项目名称	汇德大厦景观施工图A版	
子项名称	B8-03 LP-6-02 通风井二底平面图	
修改人		项目负责人
校对		校对人
审核人		审核人
出图章:	出图日期	版本号
	2019年 12月 09日	03/20
		YL-08

应甲方要求,依据最新景观方案设计,现调整通风井二详图及新增人防出入口廊架一图纸,夹胶玻璃调整为8+1.14PVB+8夹胶玻璃,变更如下:

深圳市万漪环境艺术设计有限公司
设计变更附图

项目名称	汇德大厦景观施工图A版					
子项名称	B8-04 LP-6_02_1 通风井二龙骨平面图					
修改人			项目 负责人			校对人
						审核人
	出图章:		编号	YL-08		
	出图日期		版本	2019年 12月 09日		
				04/20

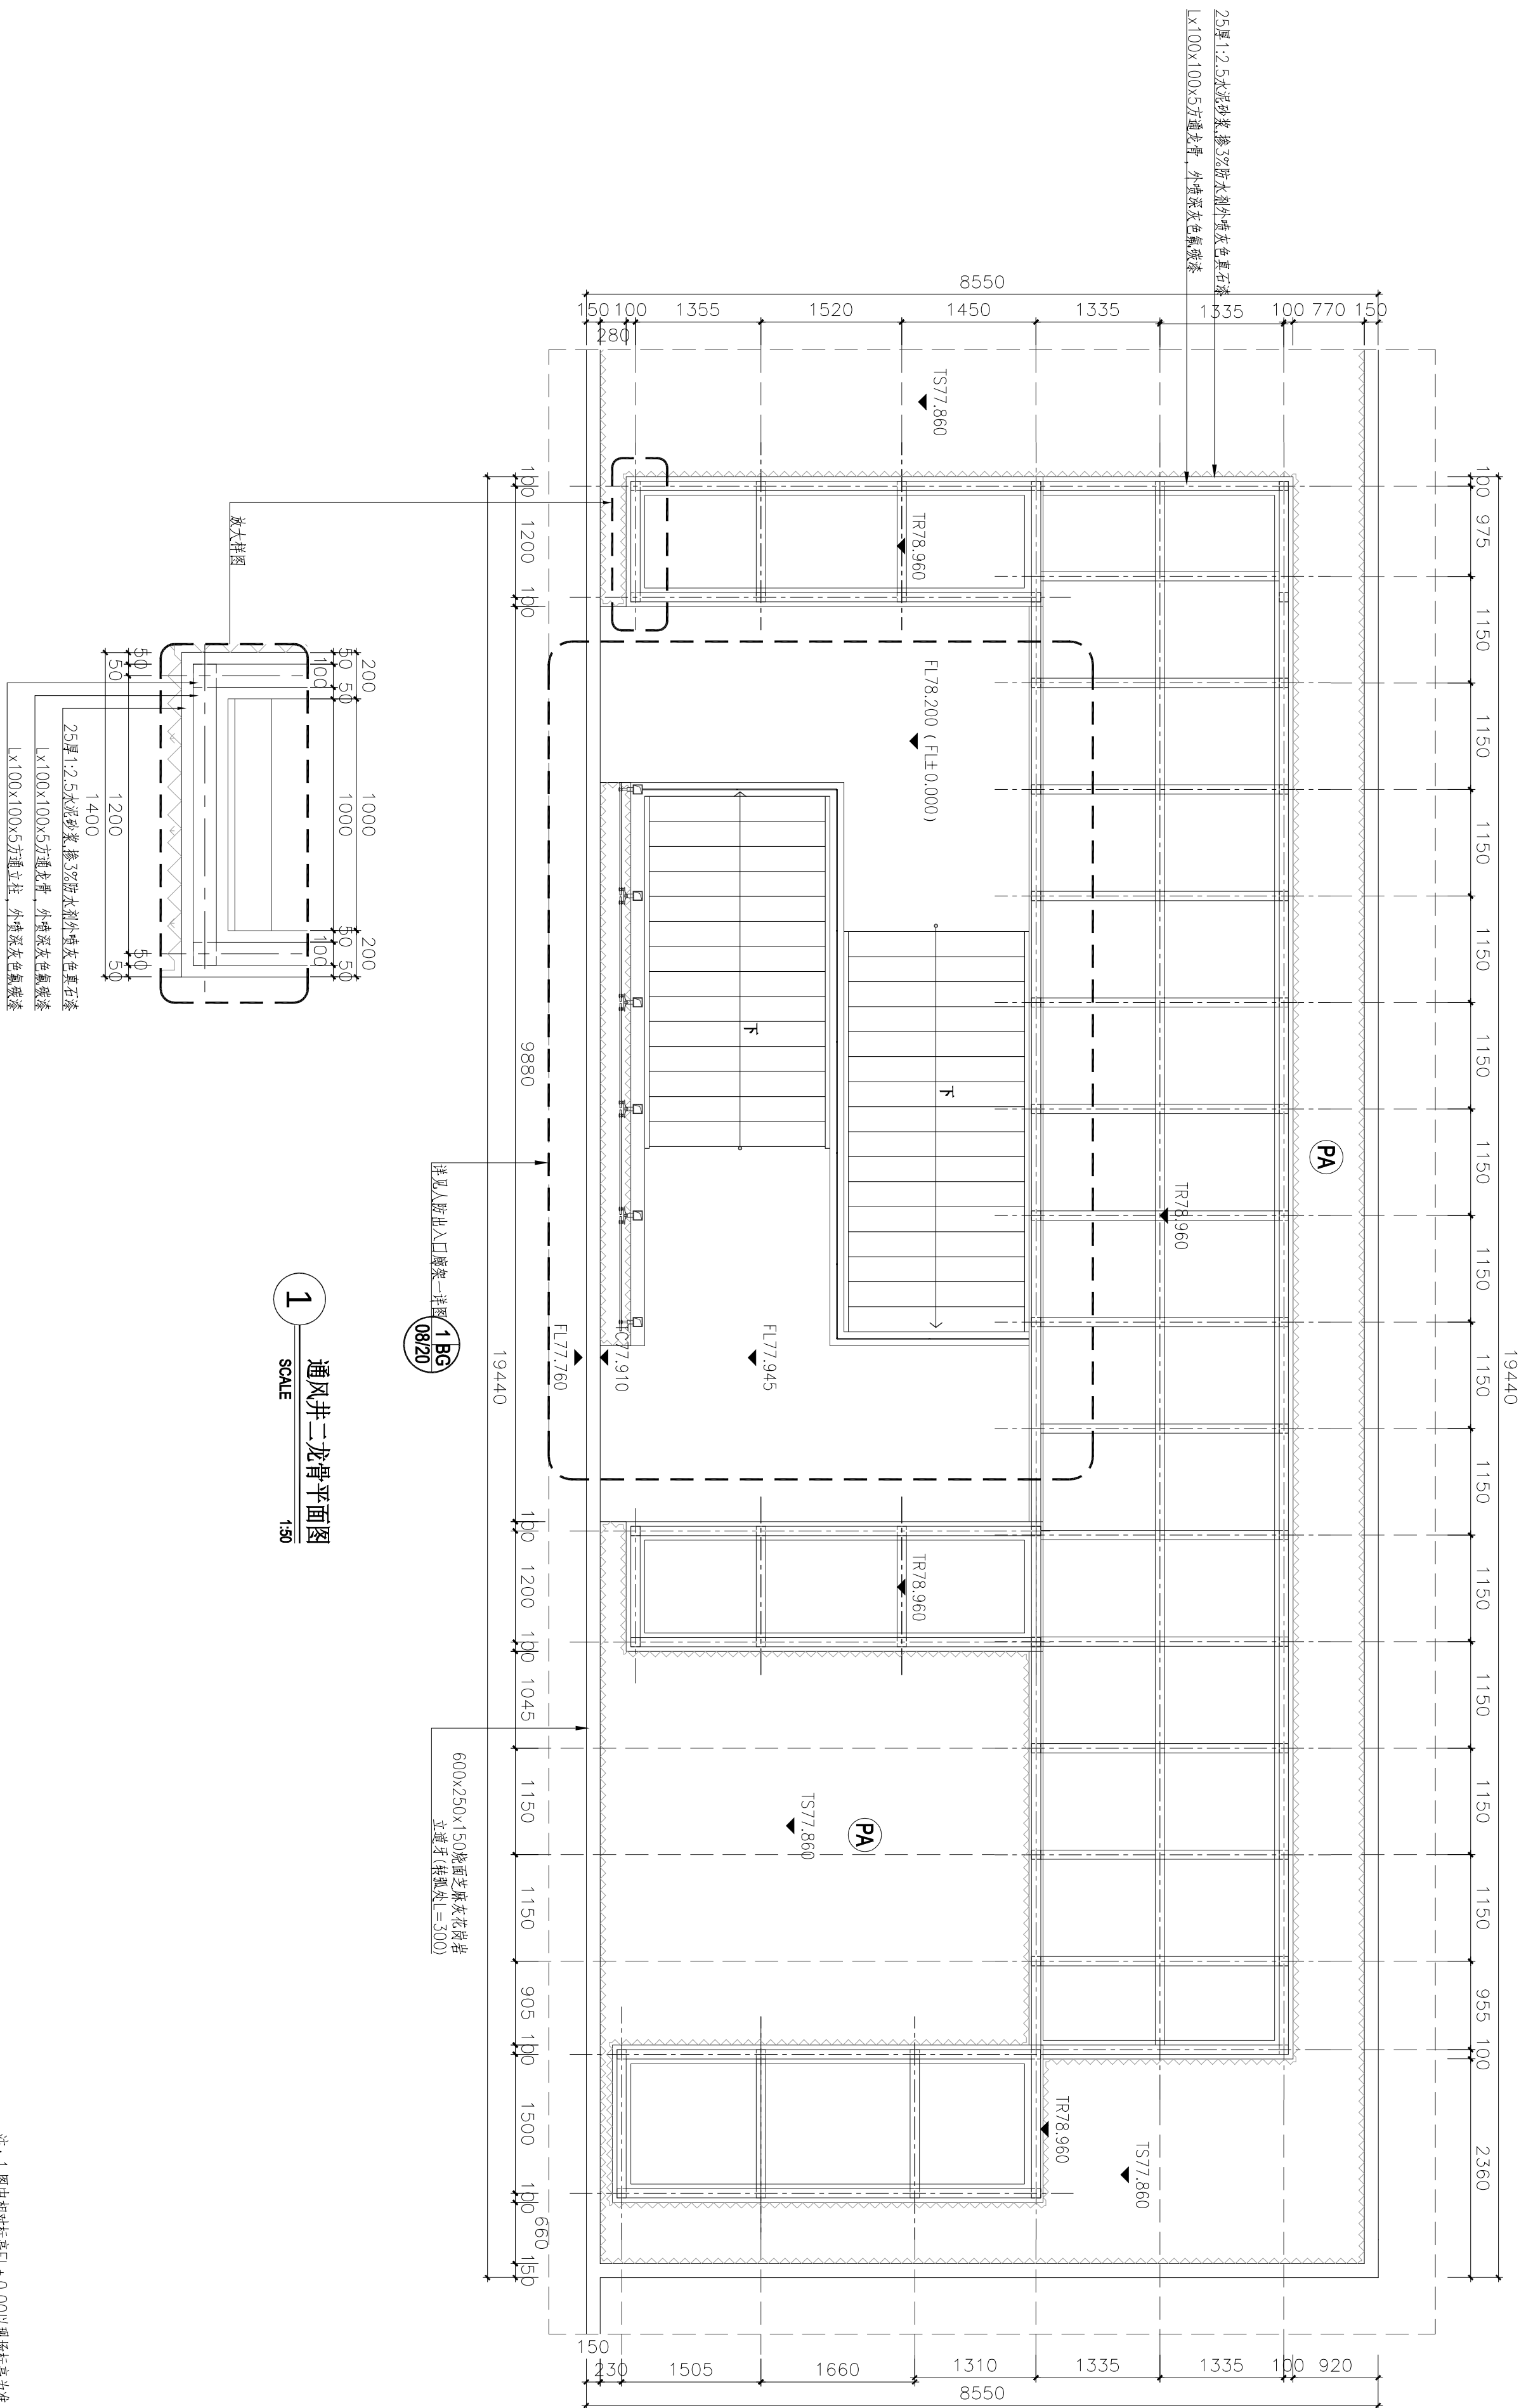
应甲方要求,依据最新景观方案设计,现调整通风井二详图及新增人防出入口廊架一图纸,夹胶玻璃调整为8+1.14PVB+8夹胶玻璃,变更如下:

项目名称	汇德大厦景观施工图A版														
子项名称	B6-05 LD-6.02.2 通风井二顶平面图/立面图														
修改人				项目 负责人				校 对 人				审 核 人			
												出图章:		编 号	
												出图日期		2019年 12月 09日	
														版 次	
														05/20	
														YL-08

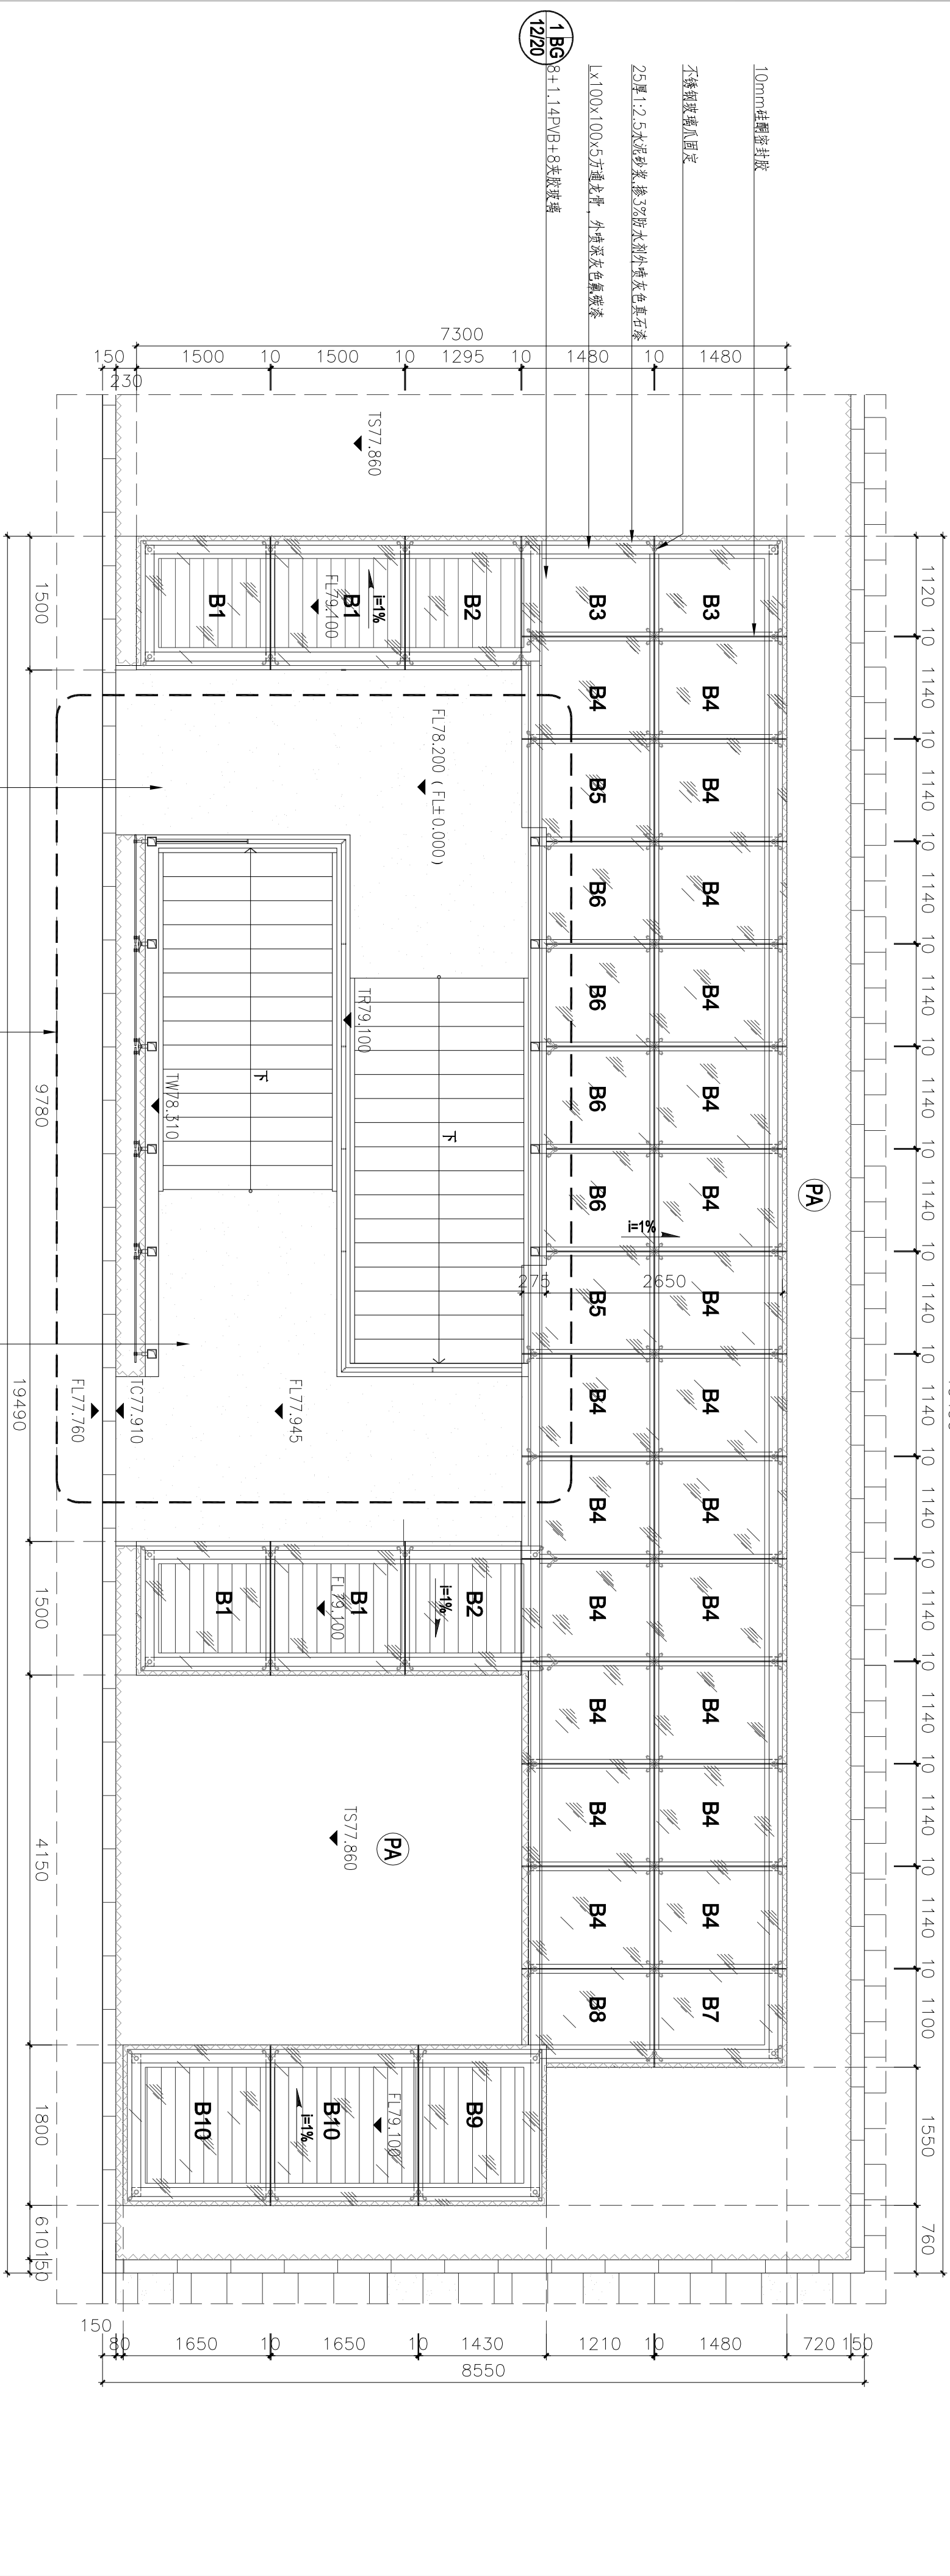
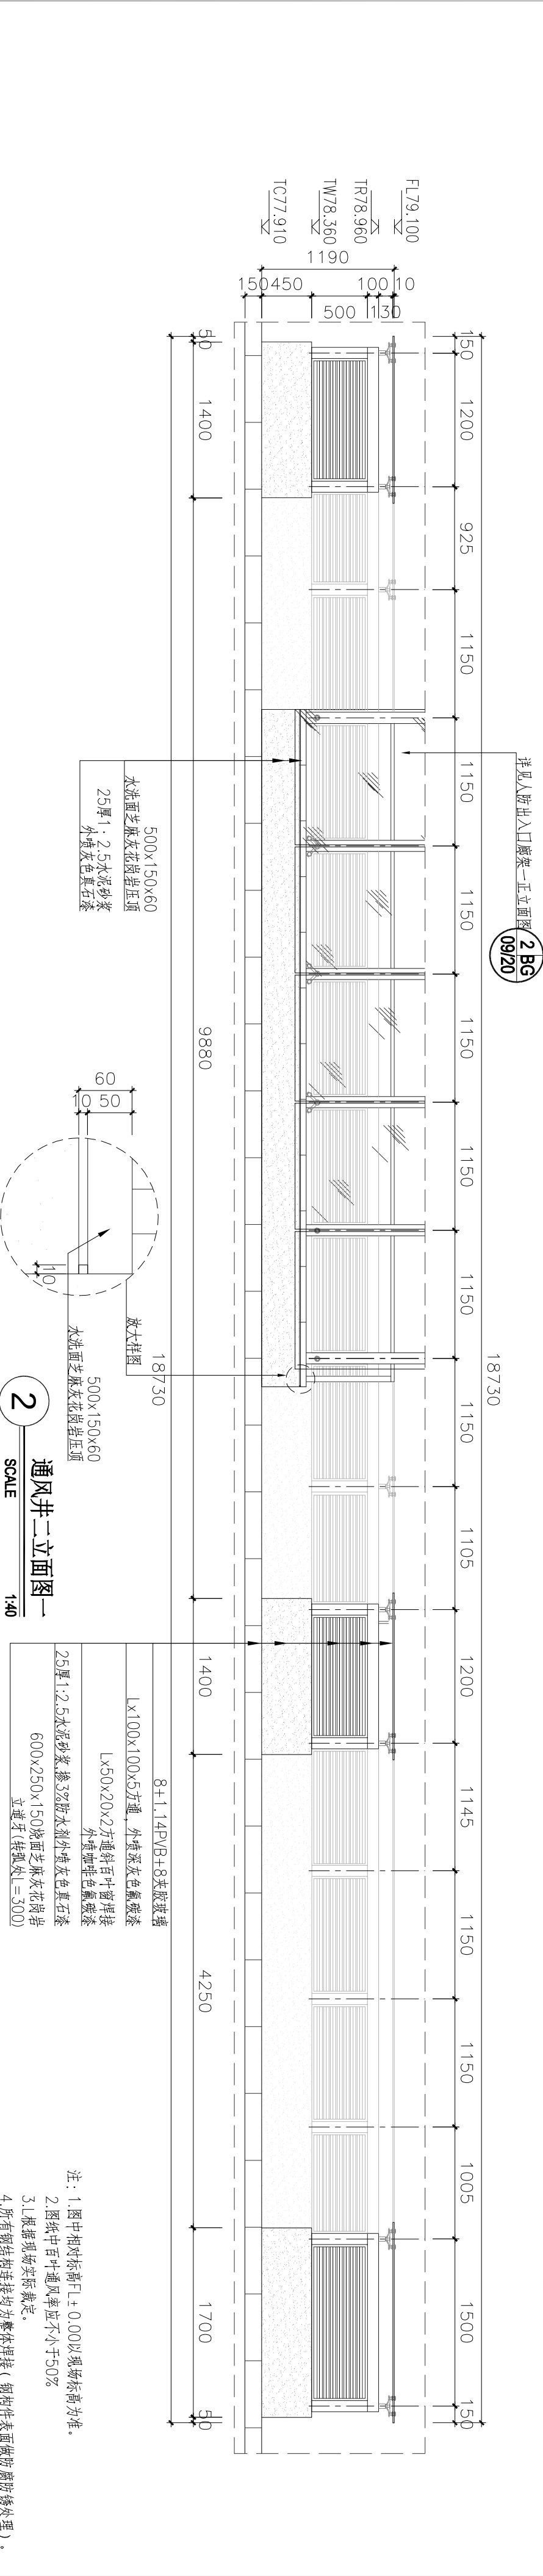
应用方要求，依据最新景观方案设计，现调整通风井二详图及新增，防出入口廊架一图纸，关联玻璃调整为8+1.14PVB+8夹胶玻璃，变更如下：

项目名称	汇德大厦景观施工图A版													修 改 人		项 目 负责人		校 对 人		审 核 人		出图章:		编 号	YL-08
子项名称	B6-06 UD-6.02.3 通风井二立面图二/三																					出图日期	2019年 12月 09日	版 次	06/20

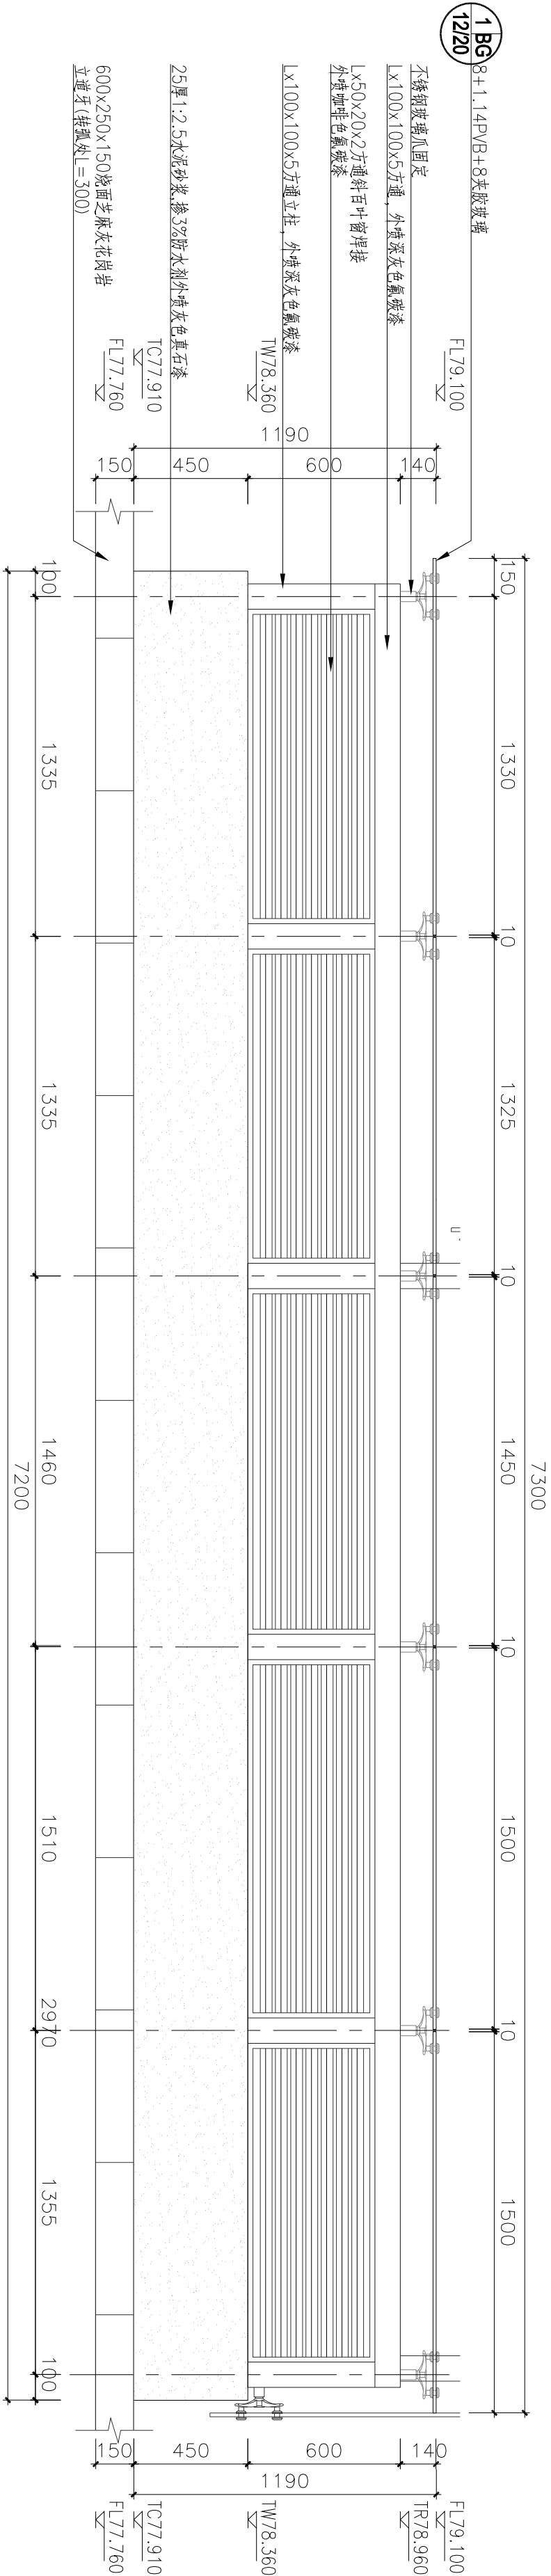
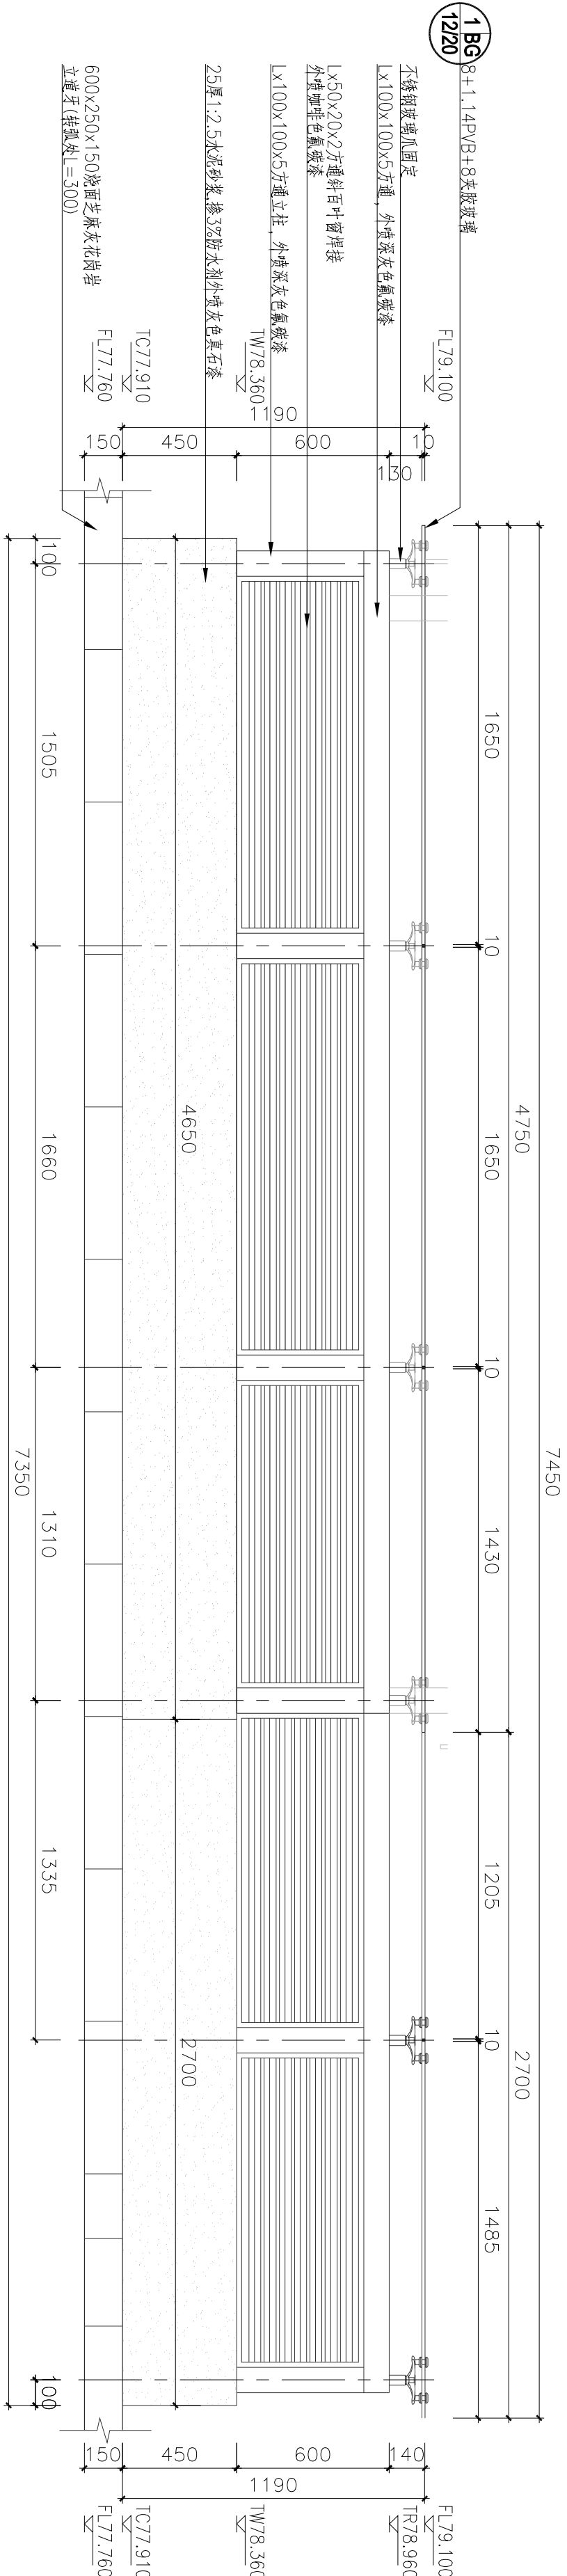
应用方要求，依据最新景观方案设计，现调整通风井二详图及新增A(防出入口廊架一图纸，夹胶玻璃调整为8+1.14PVB+8夹胶玻璃，变更如下:
